Projekt Ogrodzenia systemowego dla zbiornika retencyjnego "SHARP"

Nazwa Inwestycji: **Projekt ogrodzenia systemowego Zbiornika Retencyjnego "SHARP"**

UZGODNIENIE Nr DRU-11/ 4 /U/2016**Uzgodnienia Dokumentacji Technicznej**

dot. zlecenia Nr BT/221/ZS/2015 z dnia 16.10.2015r. – projekt ogrodzenia zbiorników retencyjnych PSSE (2 szt.) w Ostaszewie

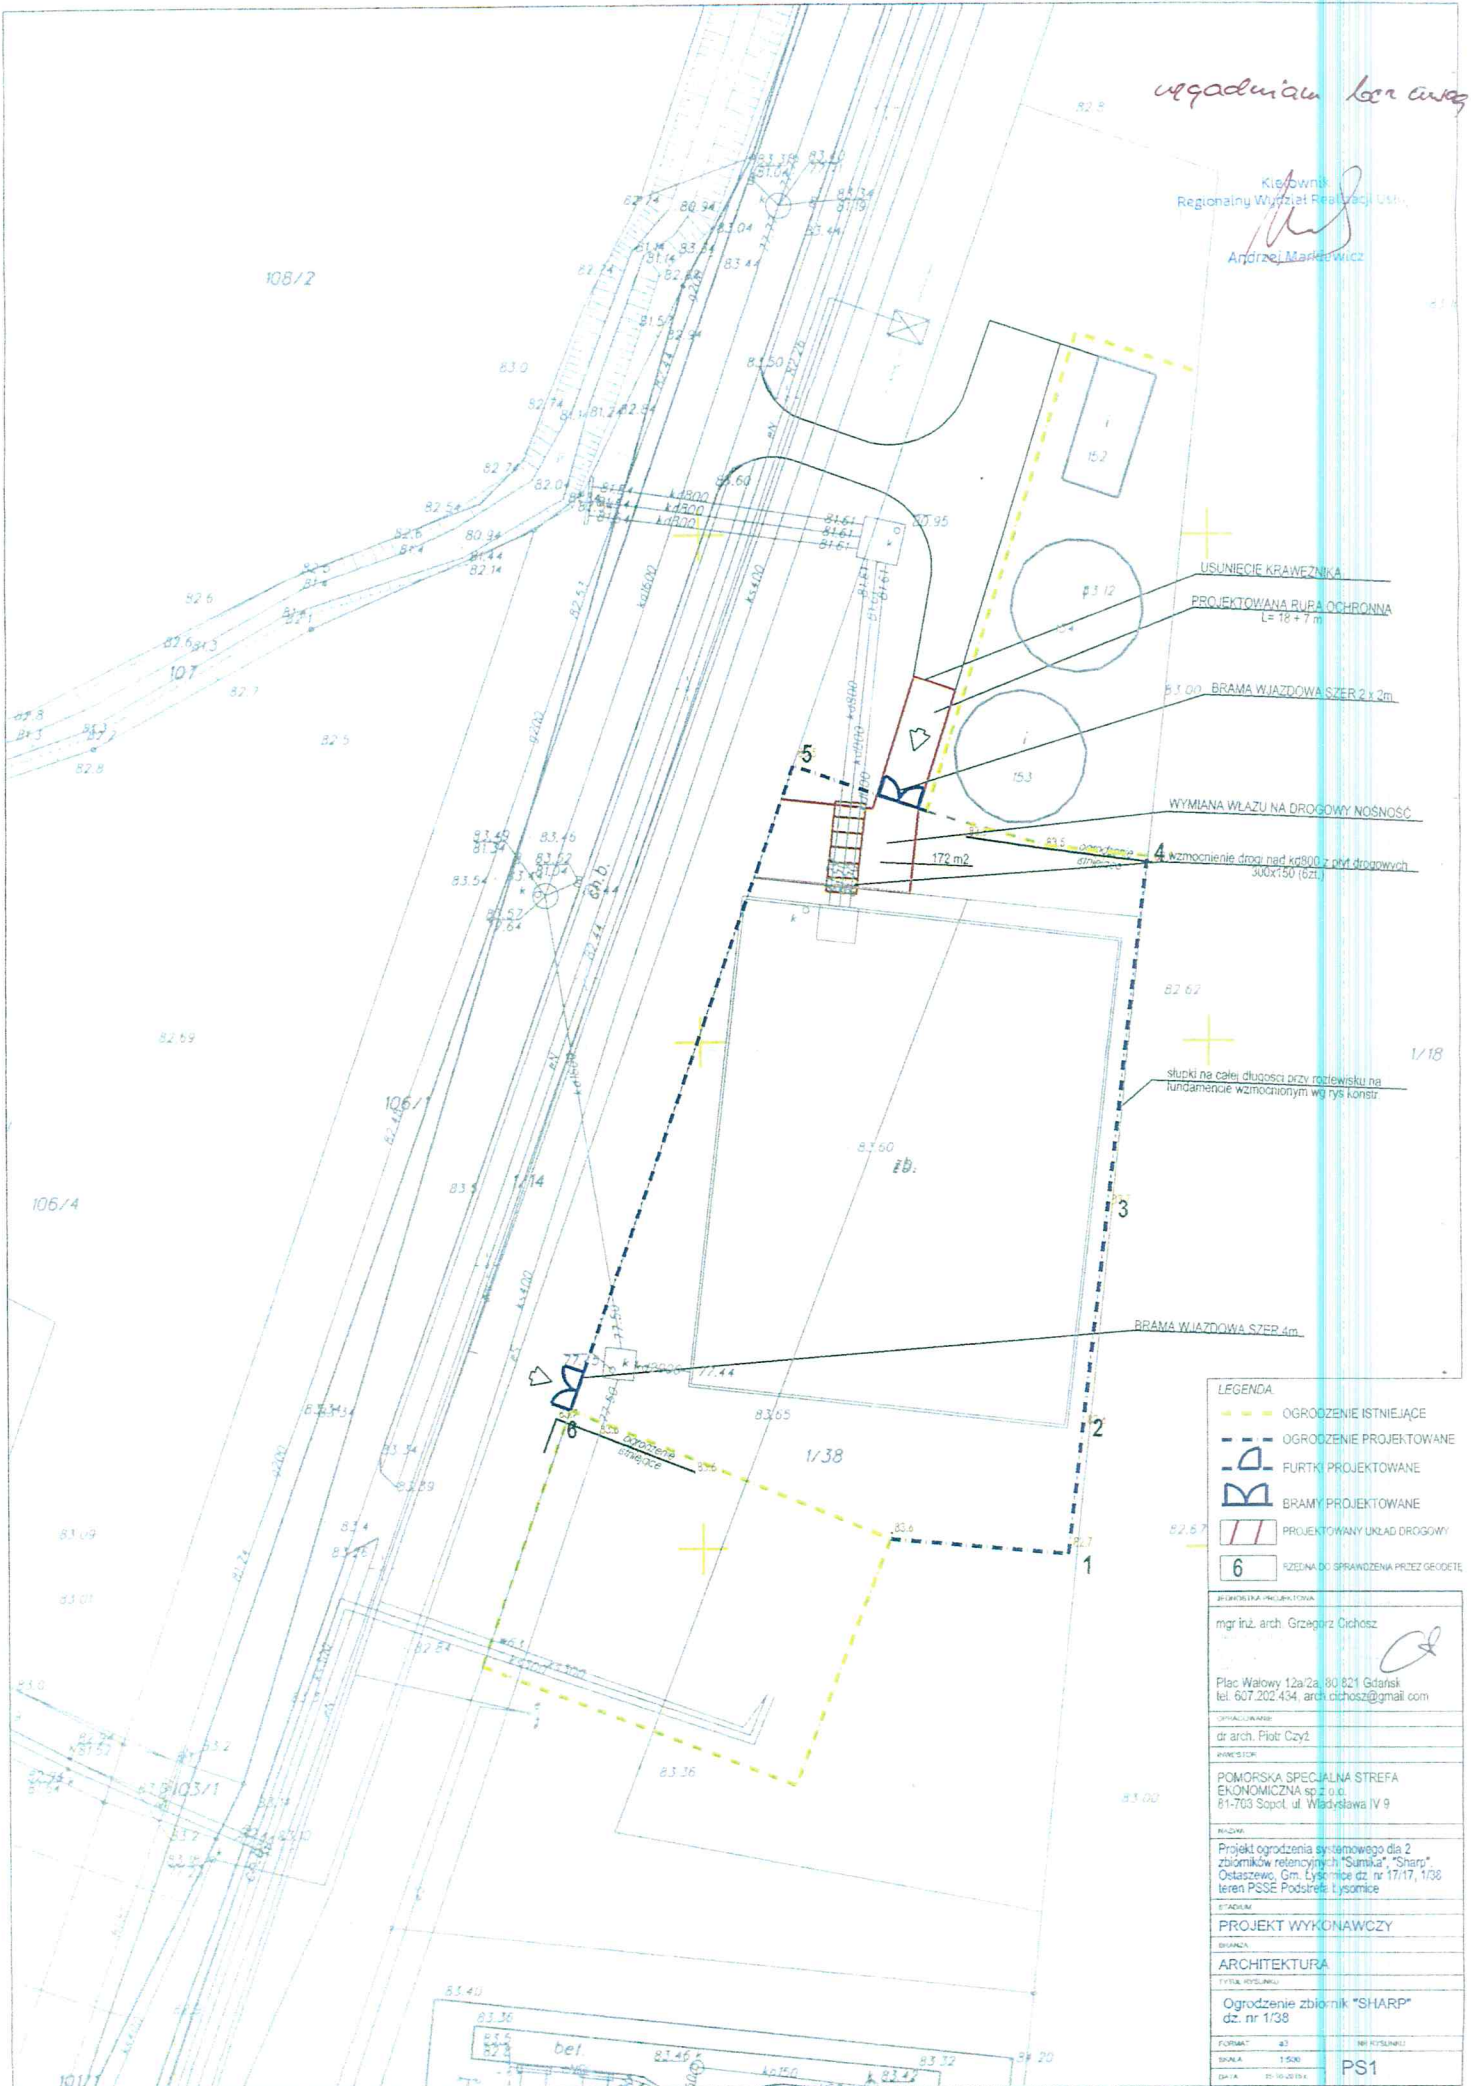
Ad 1. Dla projektu w pozycji 1 (rys. PS1) planu zagospodarowania terenu obrazującym zakres planowanej budowy uzgadnia się realizację robót **bez uwag**.

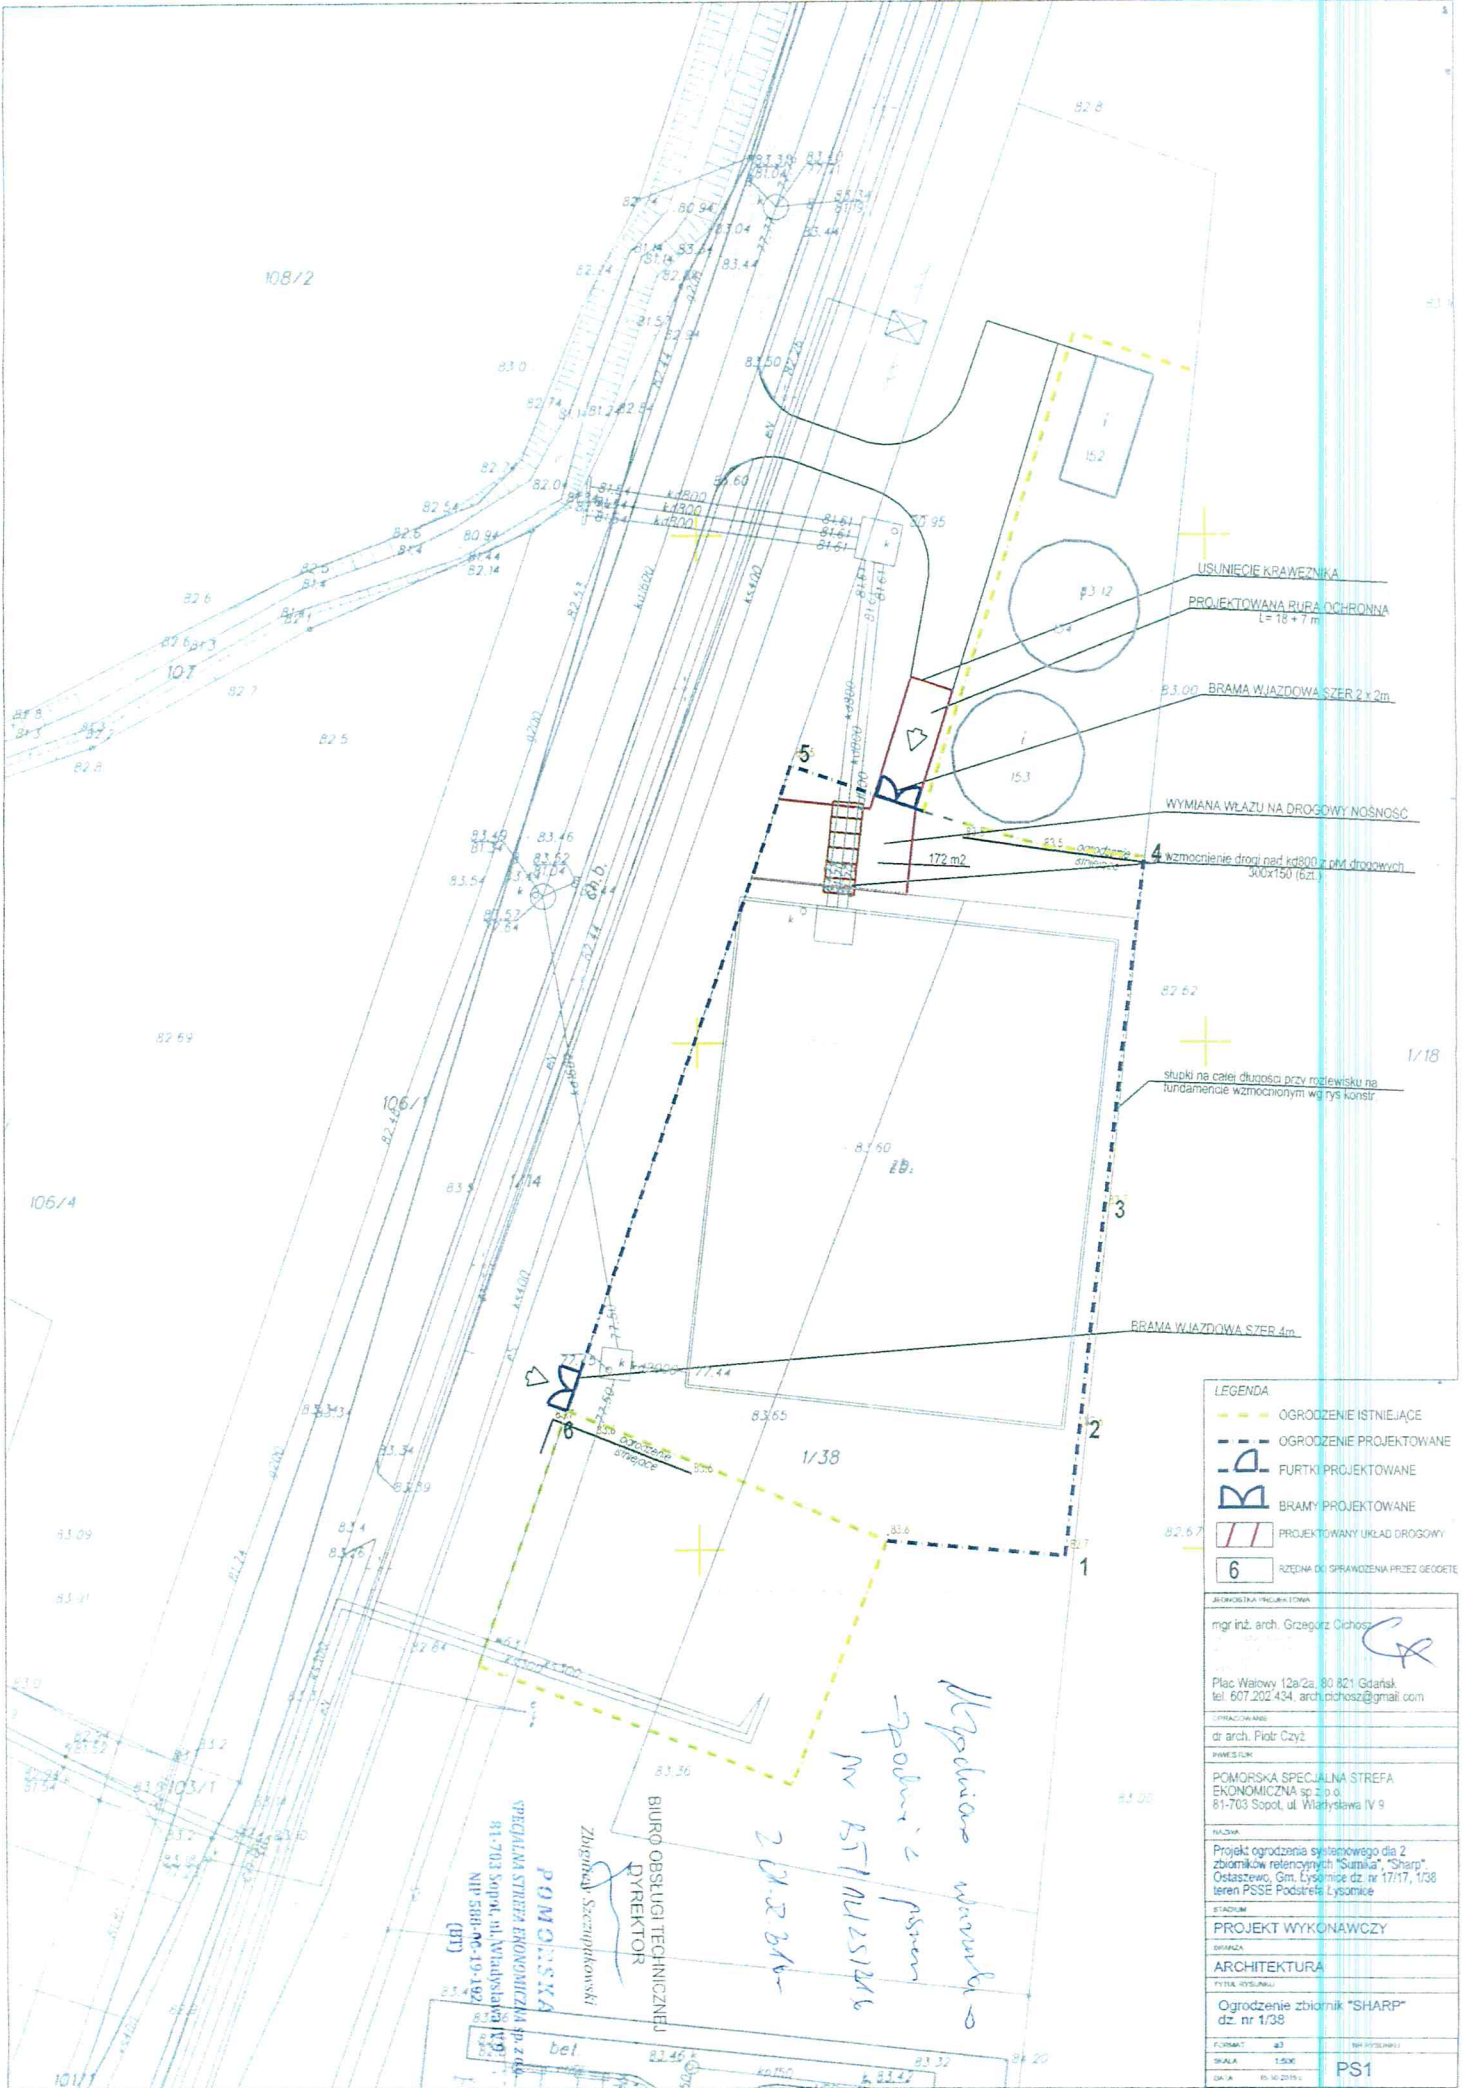
Dla proj. ogrodzenia zbiornika „Sharp”:

- a) Na rysunku zaznaczono „projektowana rura ochronna $L=18+7m$ ” – proszę o wyjaśnienie;
- b) Na rysunku zaznaczono „wymiana wjazdu na drogowy nośność” – proszę o wyjaśnienie;

- c) Na rysunku zaznaczono „ $172m^2$ ” – proszę o wyjaśnienie, czy jest to proj. powierzchnia utwardzona dot. tylko placu manewrowego, czy również drogi dojazdowej?;

- d) W legendzie i na rys. opisano pkt. charakterystyczne „1” do „6” – czy te pkt. zostały potwierdzone przez geodetę – wymagany szkic połowy z tych pomiarów;

- e) Brak rysunku szczegółowego dot. zabezpieczenia istn. rurociągów płytami drogowymi (szczegółowy plan + przekrój/konstrukcja podbudowy);
- f) Do całościowego uzgodnienia projektu ogrodzenia zbiornika „Sharp” nadal brak:

- Szczegółowych rysunków ogrodzenia (szczegóły ogrodzenia w planie, szczegółowe rozwinięcie ogrodzenia/widoki, oznaczenie pręseł/rodzaj i wysokość, oznaczenie słupków, określenie rodzaju słupków, rys. szczegółowe bram, rys. konstrukcyjny słupków, inne);

- Szczegółowego projektu drogowego (roboty demontażowe, roboty ziemne, plan i przekrój drogi dojazdowej i placu manewrowego, odwodnienie);
 - Przedmiaru i Specyfikacji;

- Kosztorysu ślepego i inwestorskiego;
 - Uzgodnień/ZUD.
